**RELATÓRIO FOTOGRÁFICO – OBRA DE ADAPTAÇÃO DAS 24  
VT'S DO EDIFÍCIO DA RUA DOS GOITACAZES, DO TRIBUNAL  
REGIONAL DO TRABALHO DA 3ª REGIÃO**

Período de referência: 01/11/2025 a 30/11/2025

Contrato: 10033/2025

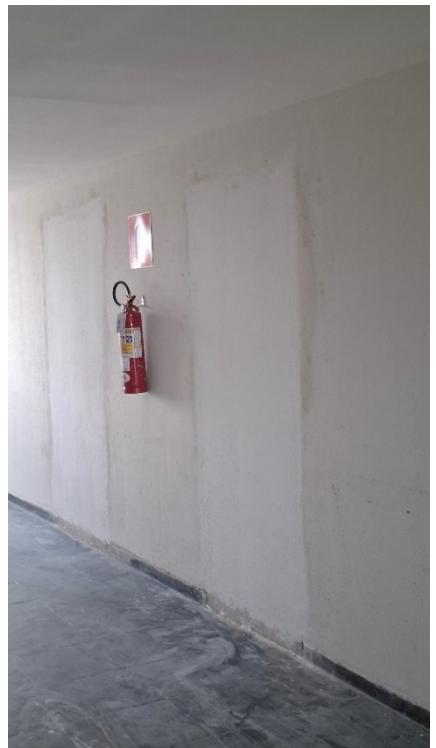
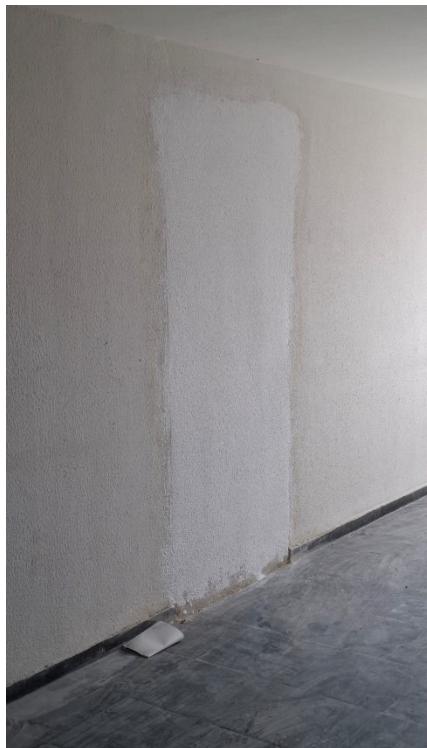
- A empresa informou não encontrar a fechadura especificada junto aos fornecedores. A fiscalização orientou a contatar representantes de venda. Após tentativas sem sucesso e confirmação de que não há pronta entrega — com prazo de 30 dias —, a fiscalização solicitou que ao menos uma unidade seja obtida para realização de teste.

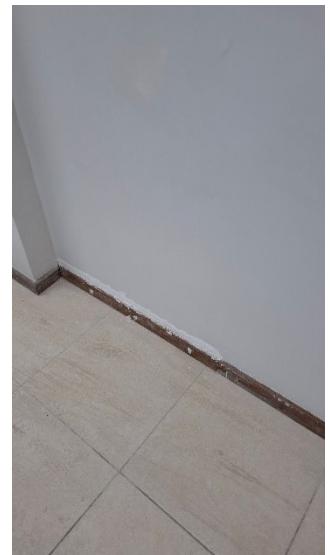
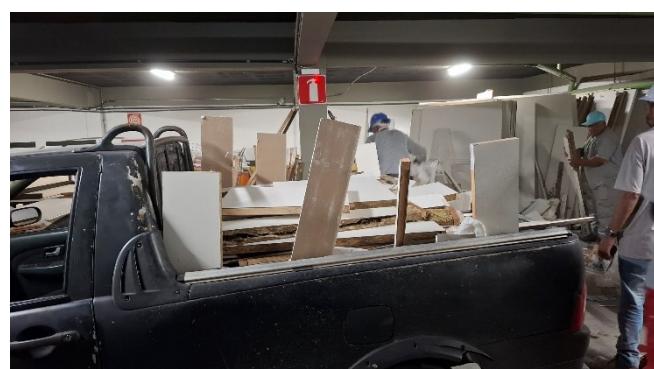
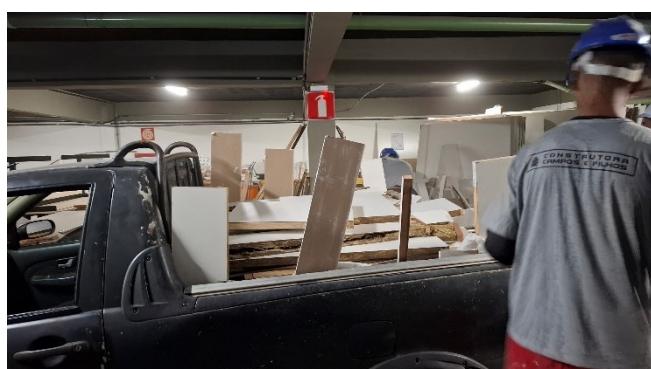
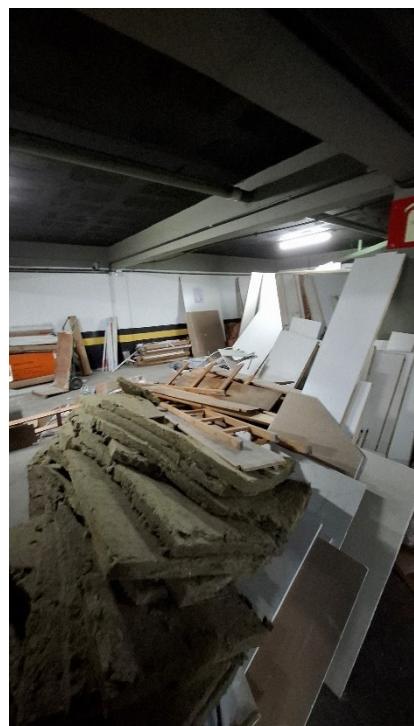
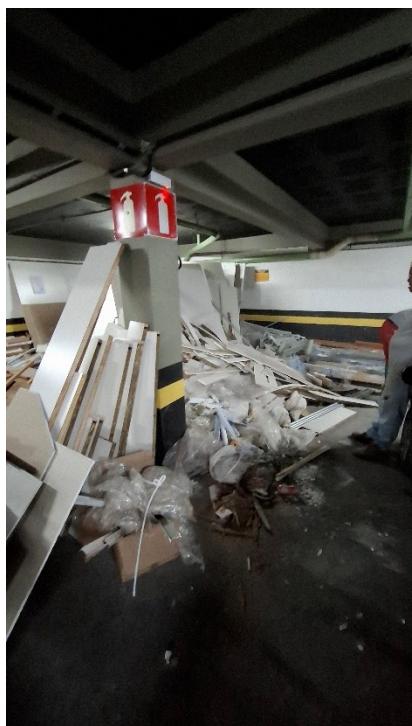
- A empresa encaminhou o cronograma solicitado e informou que se trata de um planejamento idealizado, sujeito a ajustes caso necessário, comprometendo-se a comunicar qualquer alteração de imediato.
- A fiscalização informou o envio do layout atualizado do 3º pavimento.

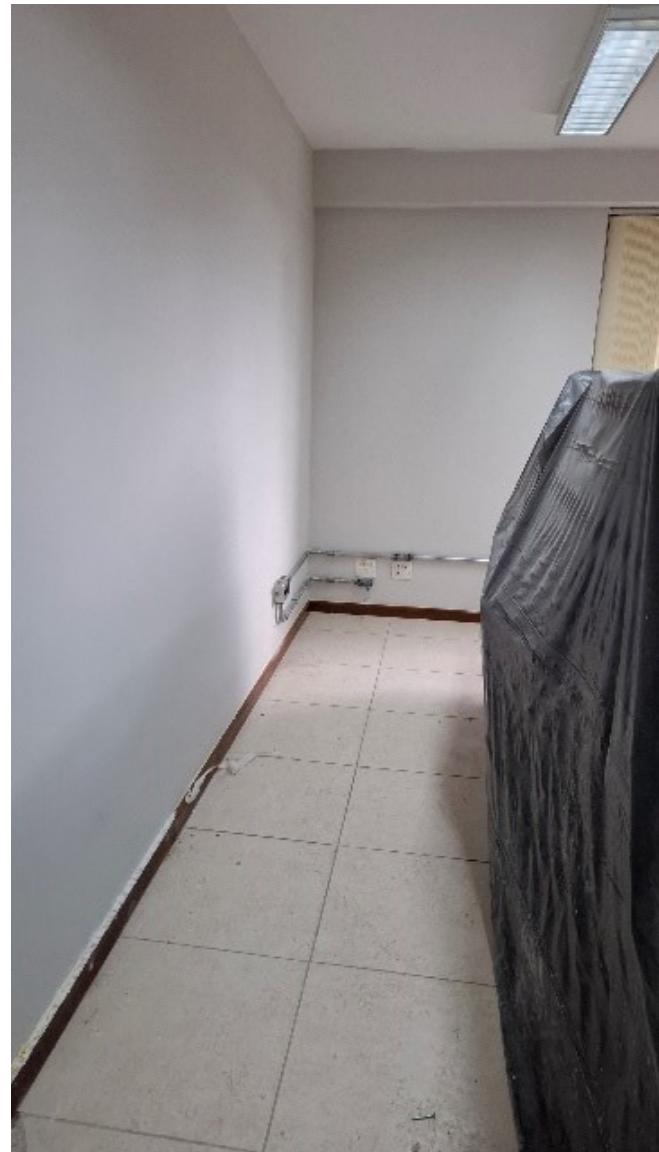
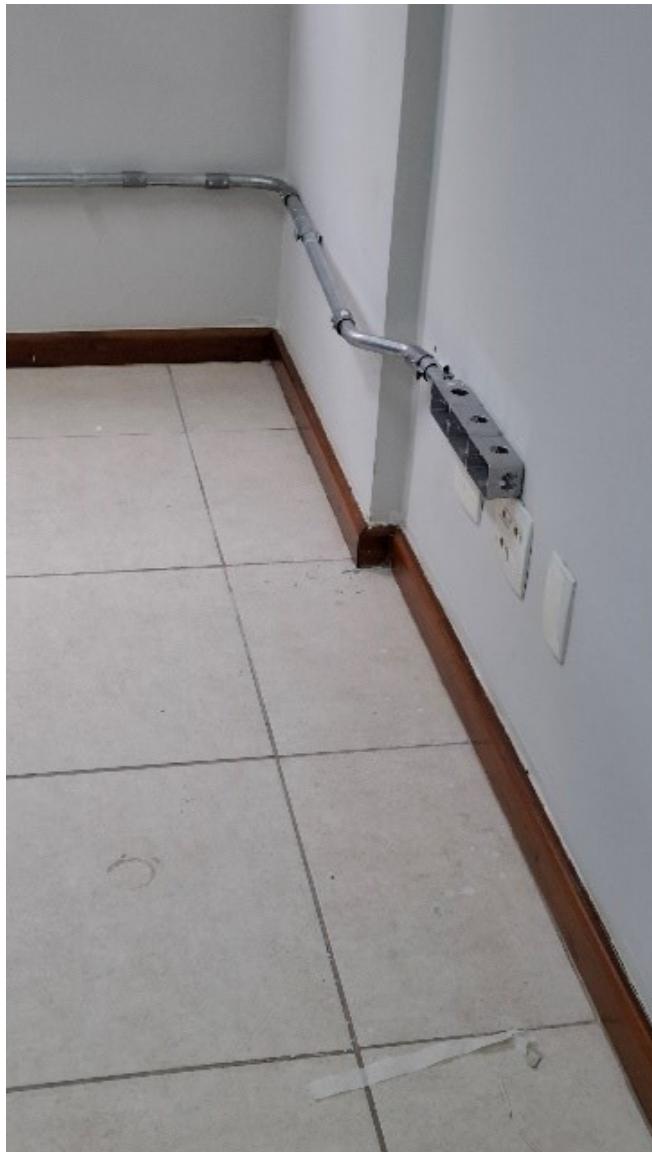
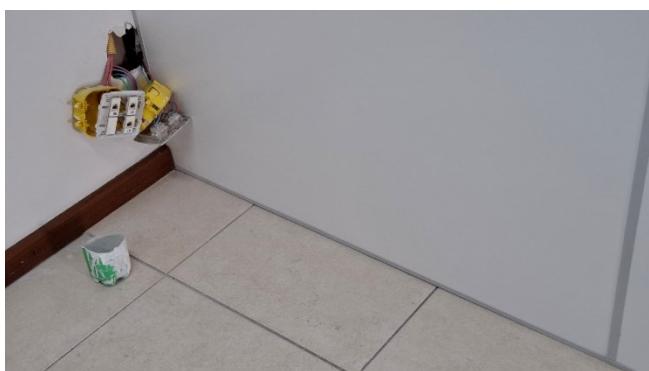
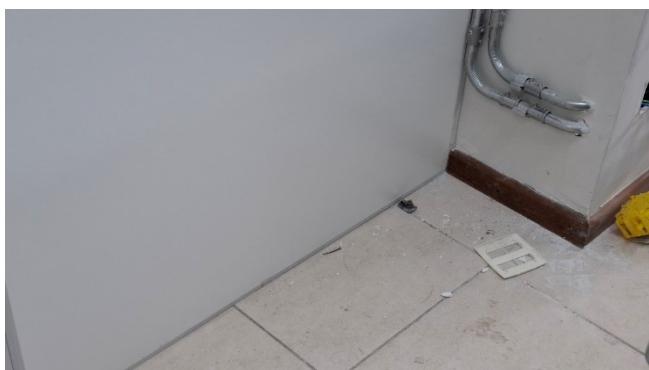
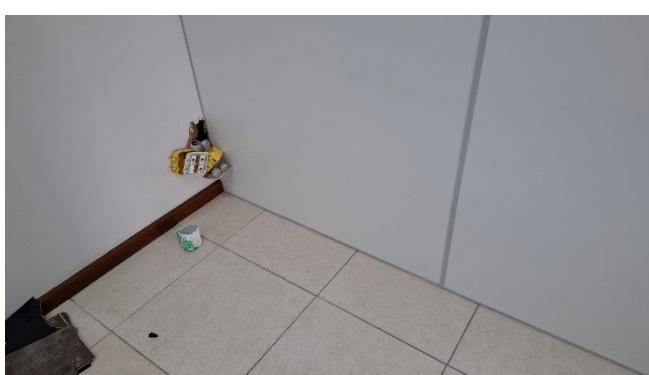
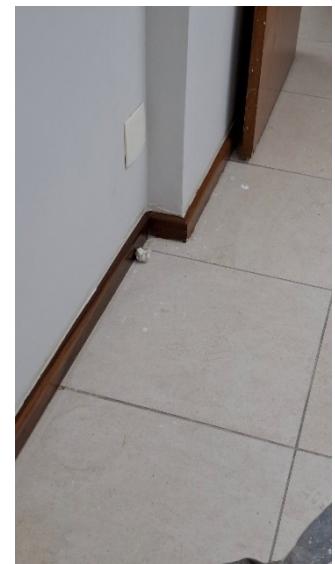
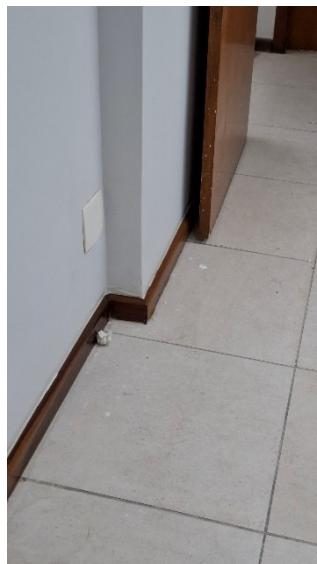
- A fiscalização orientou que, na etapa de finalização do rodapé junto às divisórias, o corte seja realizado no sentido oposto, com a posterior aplicação do acabamento adequado.
- A fiscalização encaminhou as plantas de iluminação e elétrica referentes ao novo layout.

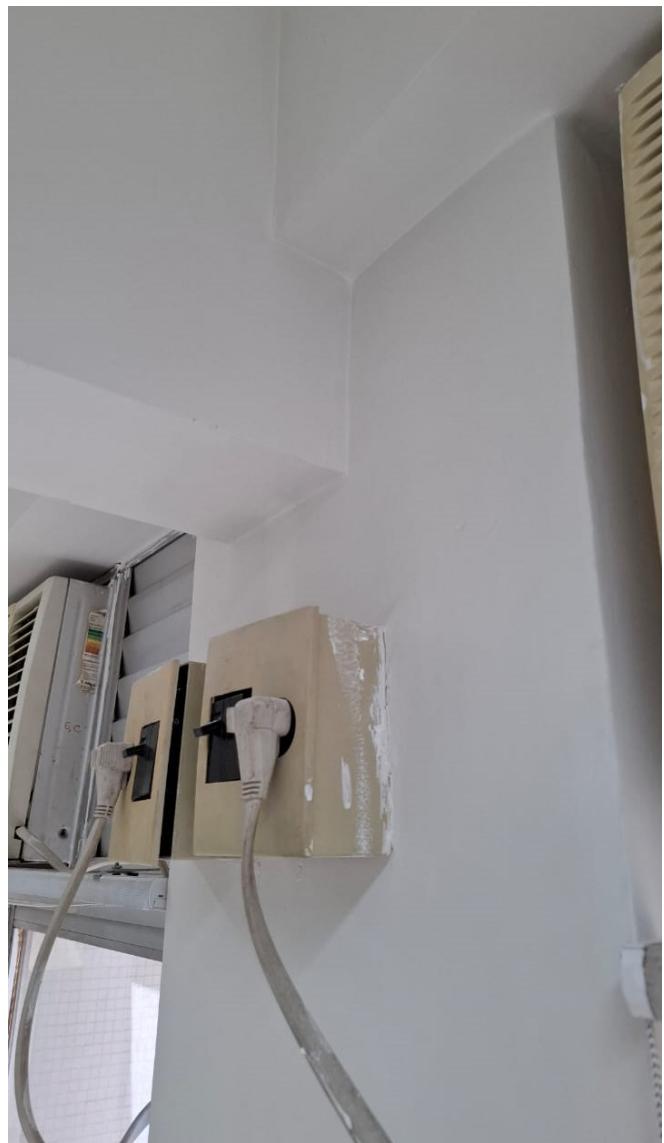
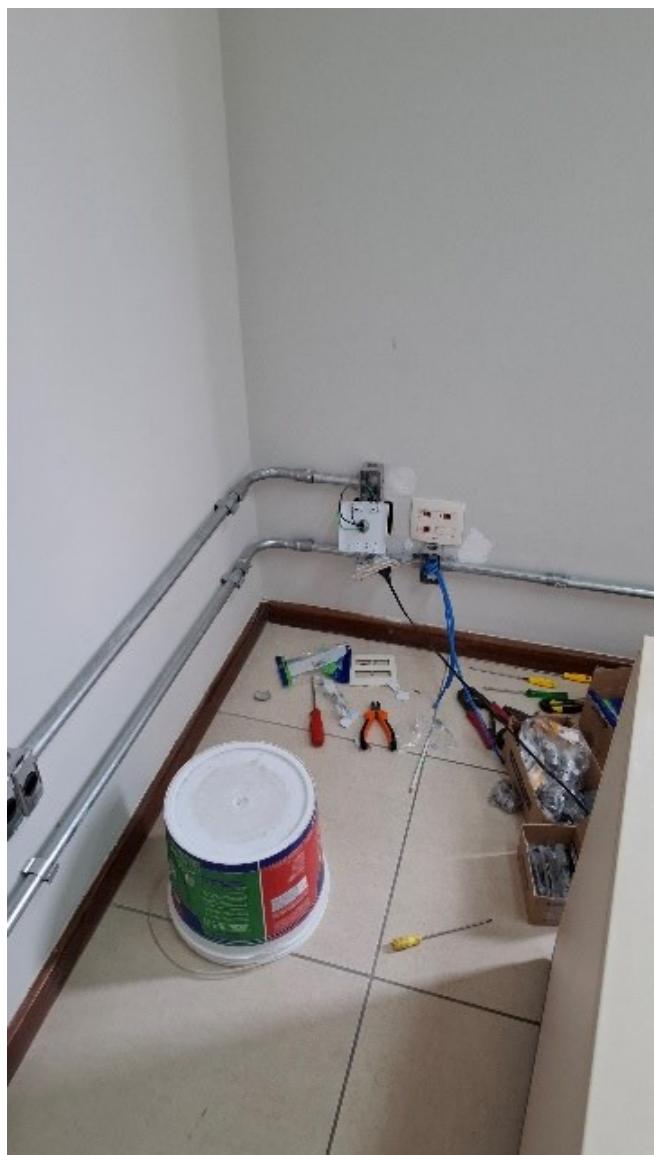
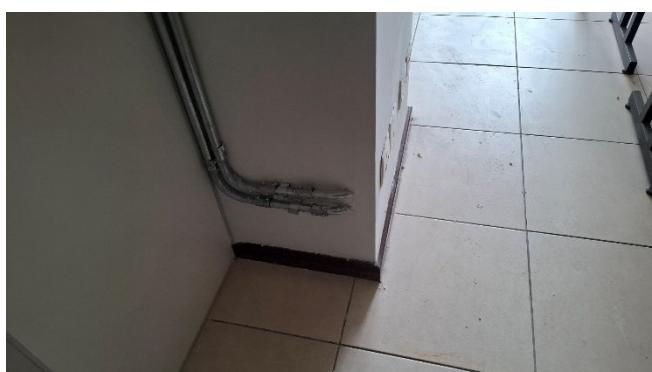
- A fiscalização registrou diversas pendências no 5º e 6º pavimentos, incluindo: necessidade de correção de furo acima da porta; limpeza inadequada de divisórias; ausência de tampa em condute e tomada; necessidade de limpeza apropriada de espelhos e placas após pintura; e furos remanescentes nas paredes do fundo do prédio decorrentes de instalações elétricas executadas nesta obra, os quais devem ser corrigidos conforme as orientações, em todos os pavimentos onde ocorreram.
